Stadt Leverkusen

Antrag Nr. 2026/0554

Ausschilderung einer durchgängige Radverkehrsführung von Opladen nach Wiesdorf und Richtung Köln - auf den Spuren der Radpendlerroute
- Antrag der Fraktion Volt/BÜRGERLISTE LEVERKUSEN vom 04.09.2026

Notwendige Umsetzungen, basierend auf Erkenntnissen der Befahrung mit dem ADFC:

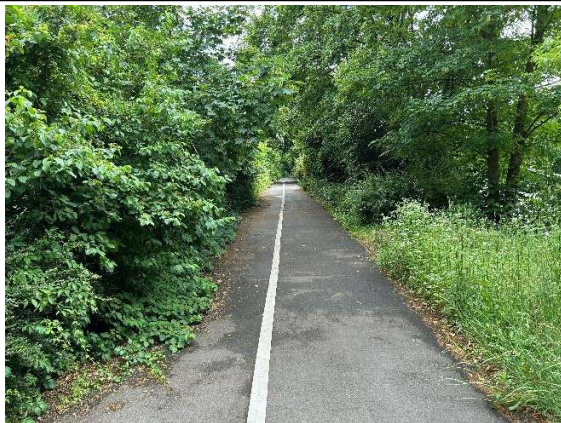
Hier geht es über die Brücke zum Busbahnhof.

Hier ist eine Abfahrt auf die Heinrich-von-Stephan Straße zu markieren.
